阳光南岸小区二期10kV配电工程澄清答疑公告

项目编号：24AT12046304568

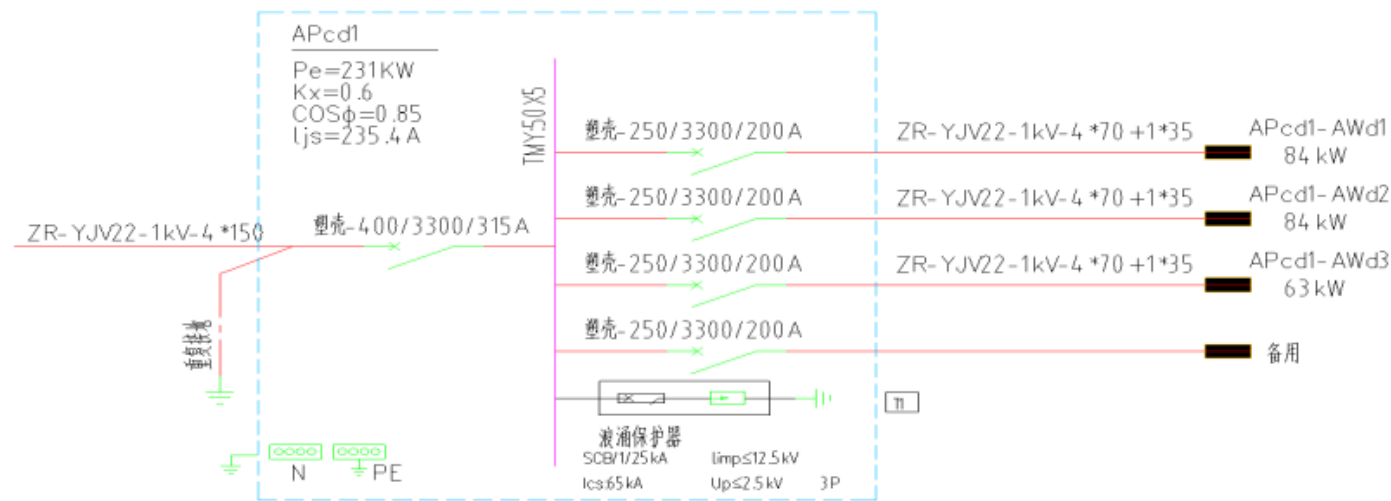
6、图纸设计说明书第三条“1#总配电房兼开闭所内共设置100Ah直流屏1套”，招标清单中是65AH直流屏，请明确具体型号。

回复：按图纸型号。
